**СВОД ЗАМЕЧАНИЙ И ПРЕДЛОЖЕНИЙ**  
к окончательной редакции проекта национального стандарта ГОСТ Р

**«Нефтяная и газовая промышленность. Сооружения нефтегазопромысловые морские. Системы позиционирования плавучих сооружений»**

Рисунок - Классификация МНГС

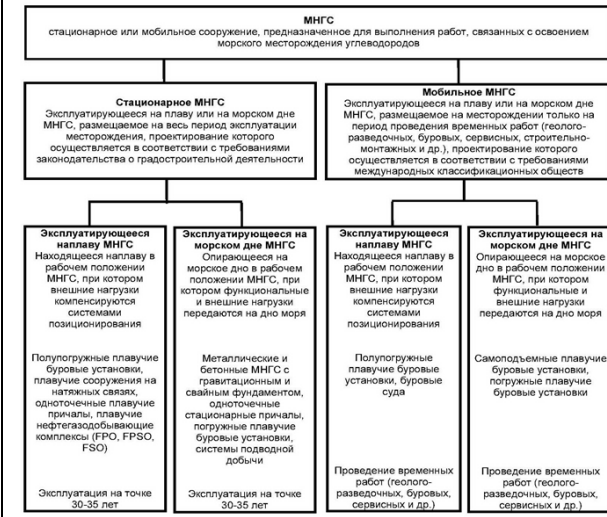
171			7. Примечание – Под системой позиционирования понимается... Примечание исключить, т.к. определение термина «система позиционирования» и их типов приведено в соответствующих пунктах 3.6, 3.22, 3.26, этого же раздела 3.	7. Принято  Примечание исключено из терминологической статьи.
172		ПКБ "Морская нефтегазодобыча" письмо №12-695Л от 05.10.2018  дополнительные замечания АО "ЦКБ "Коралл" б/н	8. стационарное морское нефтегазопромысловое сооружение (fixed offshore structure): Эксплуатирующееся на <u>плаву</u> или на морском дне... сооружение... Выражение некорректное. По общепринятой терминологии сооружение, эксплуатирующееся на плаву, не может быть стационарным. Предлагается изложить в следующей редакции: «Опирающееся или установленное на морском дне...сооружение...».	8. Принято к сведению  К настоящему времени в национальной системе стандартизации не существует классификации МНГС, сформулированы отдельные терминологические статьи, но не определено положение МНГС среди сооружений. Вопрос выделения МНГС в отдельный вид сооружений уже не первый год выносятся на обсуждение профильных рабочих групп Минэнерго России. В рамках работ по стандартизации в области морской нефтегазодобычи Филиал ООО "ЛУКОЙЛ-Инжиниринг""ВолгоградНИПИморнефть" при подготовке стандартов, находящихся в настоящее время в разработке по морским операциям, системам позиционирования плавучих сооружений, общим требованиям проектирования и строительства МНГС, сформулировал классификацию МНГС и разработал соответствующую терминологическую поддержку. В общем виде классификация МНГС представлена на рисунке ниже.
